設變通知單

單號：L112021

包裝標準

檔案號碼： SGU-003A

包裝總組合

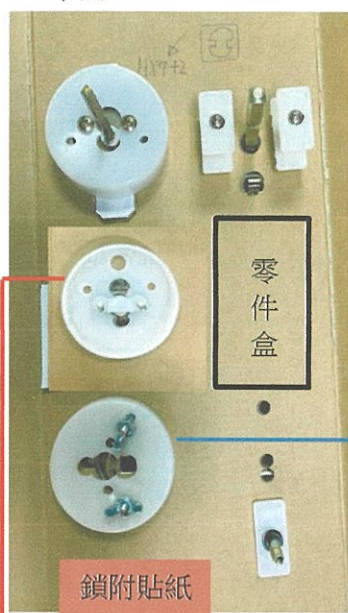
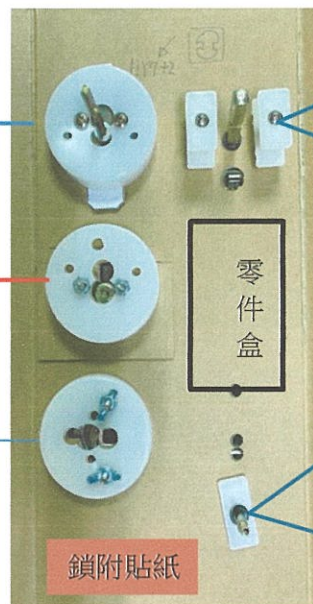
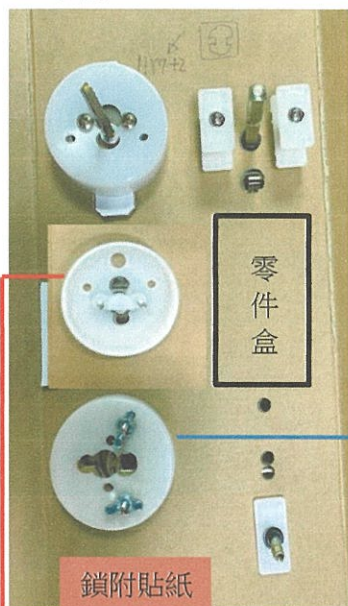
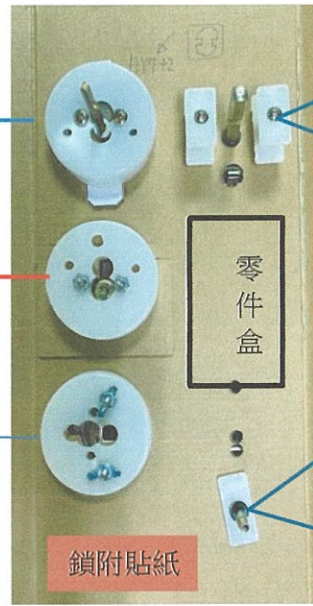
<input checked="" type="radio"/> 設變申請單號：EC-K-23-A-707 <input type="radio"/> 開發案號：					<input checked="" type="radio"/> 適用規範：GU <input type="radio"/> 不適用規範：				
品號：SGU-003					品名：包裝標準				
設變說明： 因S00-2100H80A加強隔板用於內側輔助鎖，更正為S00-2000H80A用於外側裝飾輔助鎖(加強隔板由廢料取出)，包裝標準同步修訂									
設變申請人：盧巧金									
庫存處理 <input checked="" type="radio"/> 無庫存 <input type="radio"/> 有庫存 (見右表)	品號	數量	儲位	使用完畢	直接報廢	整修後續用	搭配後餘數報廢	報廢責任單位	其他說明
				<input type="radio"/> 可 <input type="radio"/> 不可	<input type="checkbox"/>	<input type="checkbox"/>	<input type="radio"/> 整箱 <input type="radio"/> 整張訂單		
設變前					設變後				
S00-2100H80A 加強隔板					S00-2000H80A 加強隔板				
實施日/生產單號					即日起				
核准	吳文發	審核	林淑	承辦	陳顯中

HY7外側裝飾輔助鎖須鎖附
加強隔板S00-2000H80A*兩塊

D鎖雙面加強隔板先插入洞口，螺絲鎖附固定件上。

修內 訂容 依設變_增加HY7大把手鎖加強隔板。
